ECONOMIC COMMISSION FOR EUROPE  
CUSTOMS CONVENTION ON THE INTERNATIONAL TRANSPORT OF GOODS  
UNDER COVER OF TIR CARNETS  
(TIR CONVENTION)

Amendment 13

AMENDMENT TO THE TIR CONVENTION, 1975

Annex 6, explanatory note 2.2.1 (b)

Sketch No. 5

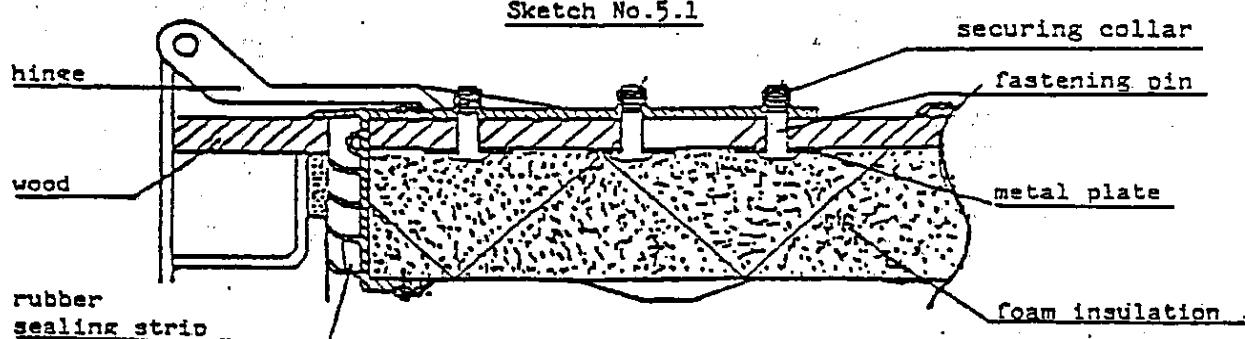
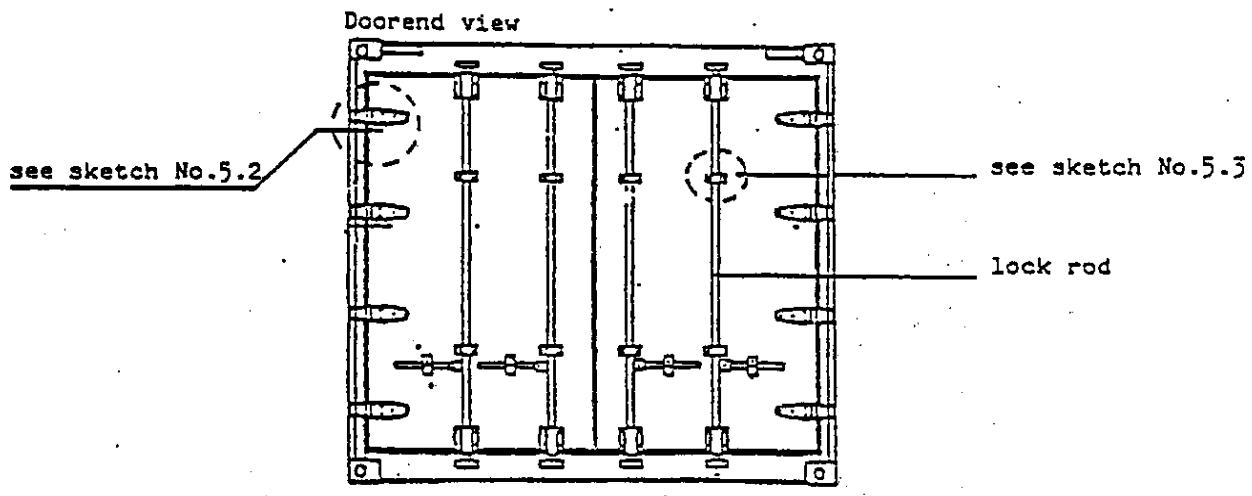
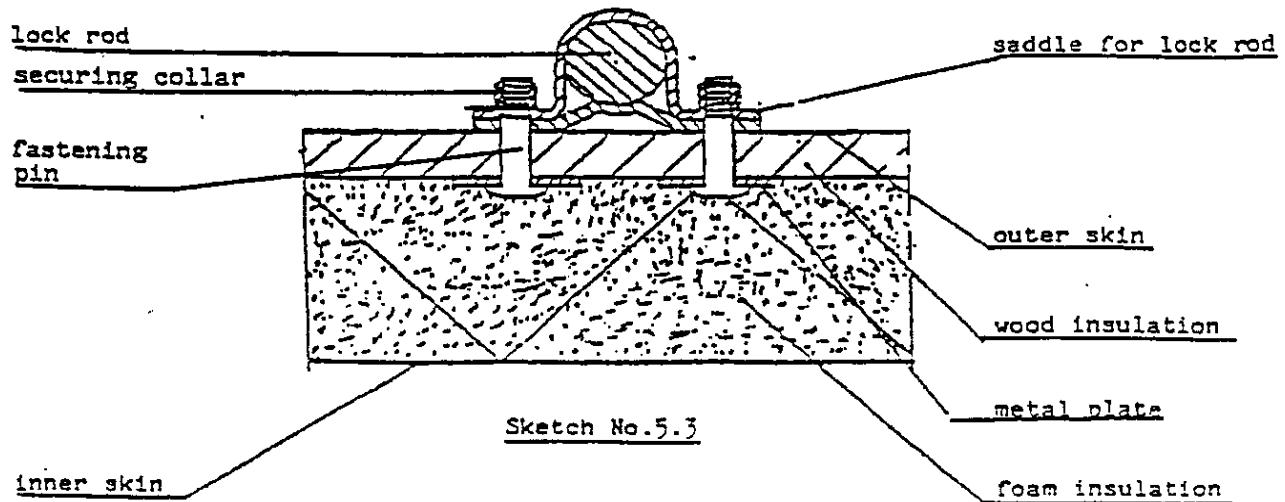
- (ii) A fastening device which is inserted from the inside of the insulated door construction on condition that:

the fastening pin and securing collar of the device are assembled by pneumatic or hydraulic tooling and fixed behind a plate or similar device fitted between the outer layer of the door structure and the insulation; and

the head of the fastening pin is not accessible from the inside of the load compartment; and

a sufficient number of securing collars and fastening pins are welded together and the devices cannot be removed without leaving visible signs of tampering (see sketch No.5 appended to this annex).

Croquis No 5

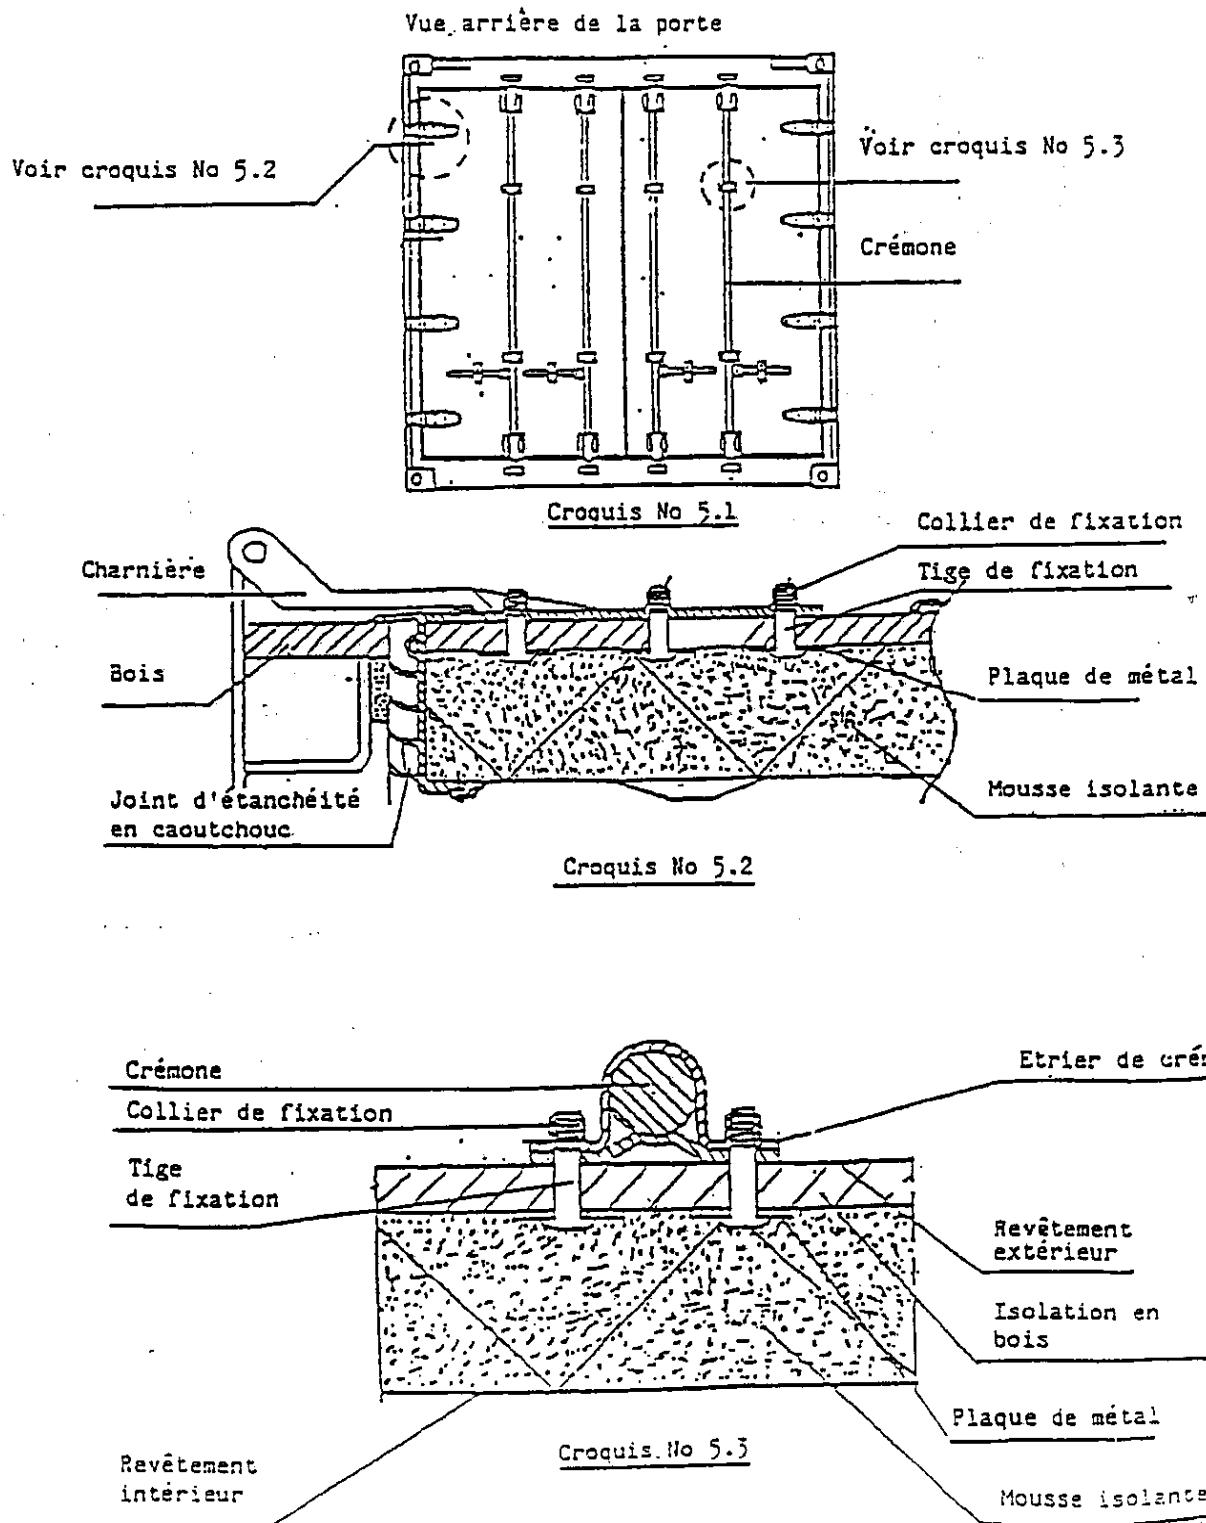
ii) Un dispositif de fixation introduit de l'intérieur de la porte isolée, sous réserve :

que la tige de fixation et le collier de blocage du dispositif soient assemblés au moyen d'un outillage pneumatique ou hydraulique et soient fixés derrière une plaque ou un dispositif analogue inséré entre le revêtement extérieur de la porte et l'isolant; et

que la tête de la tige de fixation ne soit pas accessible de l'intérieur du compartiment réservé au chargement; et

qu'un nombre suffisant de colliers de blocage et de tiges de fixation soient soudés ensemble et qu'il ne soit pas possible d'enlever les dispositifs sans laisser de traces visibles (voir croquis No 5 joint à la présente annexe).

Рис. № 5

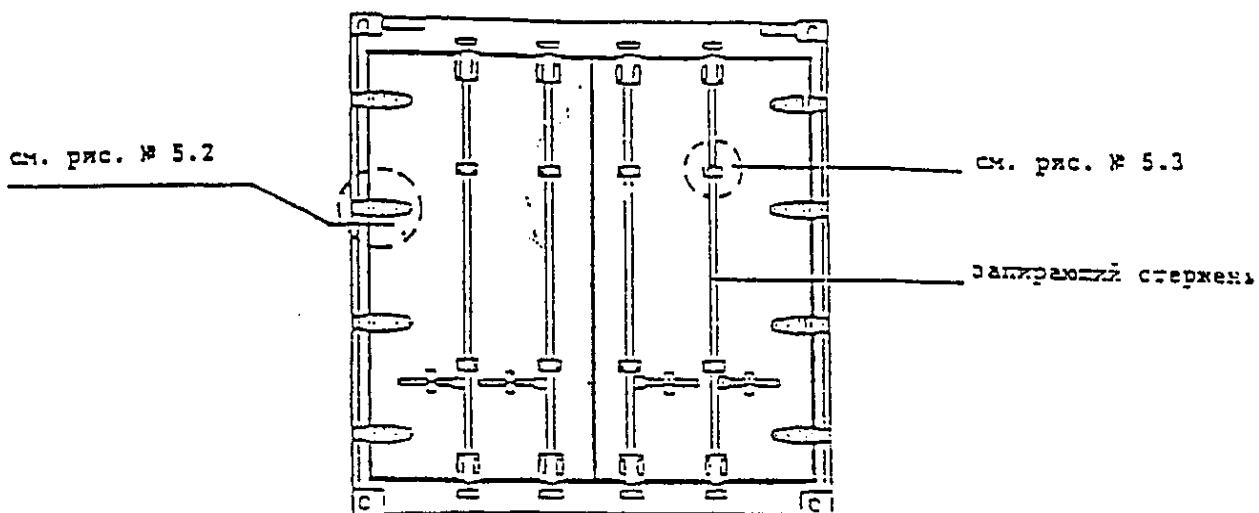
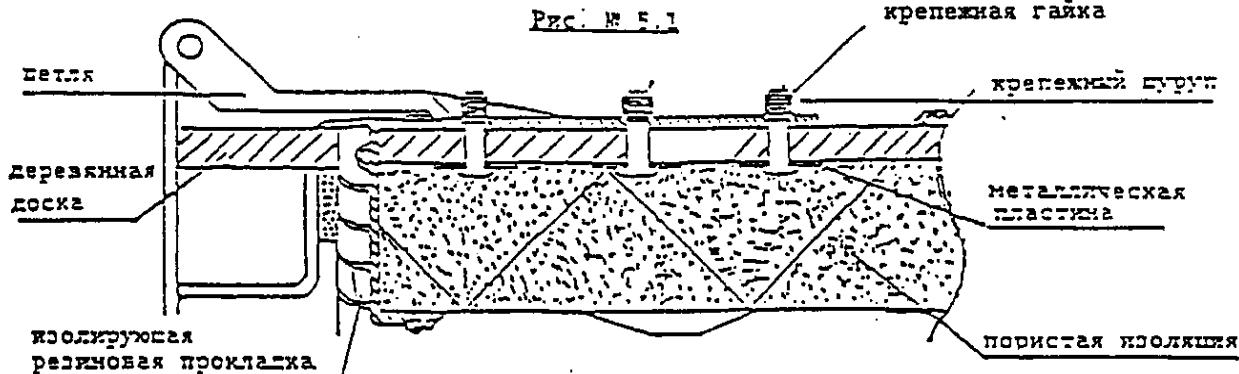
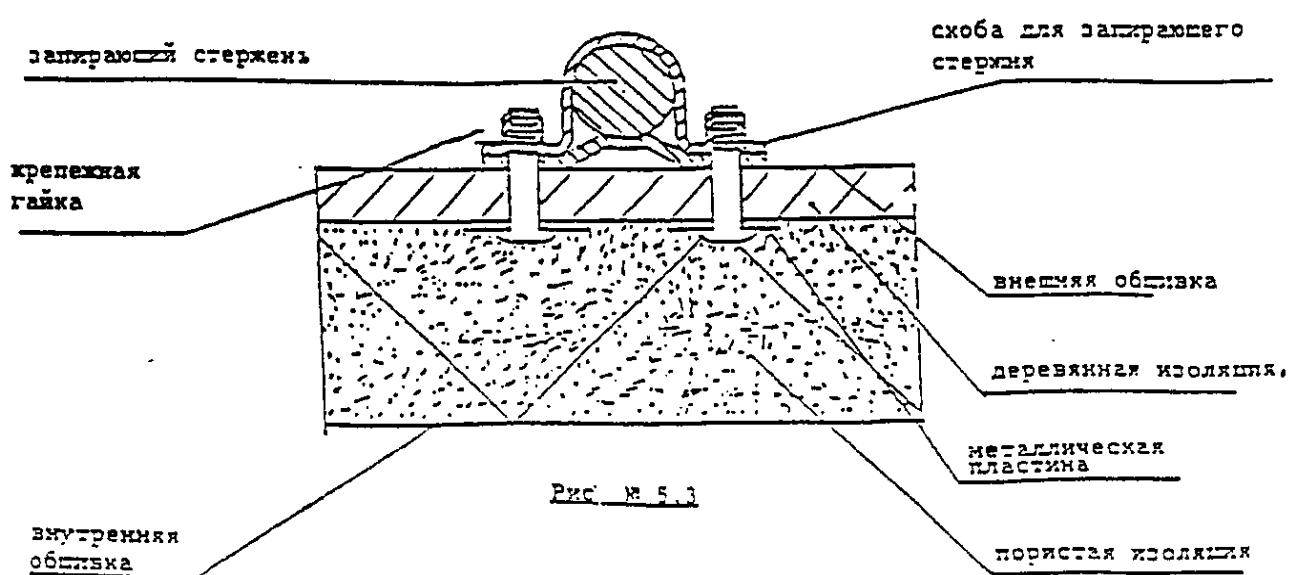
ii) крепежного приспособления, которое вставляется с внутренней стороны двери изотермической конструкции при условии, что:

крепежный болт и крепежная гайка приспособления соединены при помощи пневматических или гидравлических инструментов и крепятся с обратной стороны пластины или подобного приспособления, установленного между наружным слоем конструкции двери и изоляцией;

не имеется доступа к головке крепежного болта изнутри грузового отделения; и

достаточное количество крепежных гаек и крепежных болтов соединено при помощи сварки, и приспособления невозможно удалить без оставления видимых следов (см. рис. № 5 к настоящему приложению).
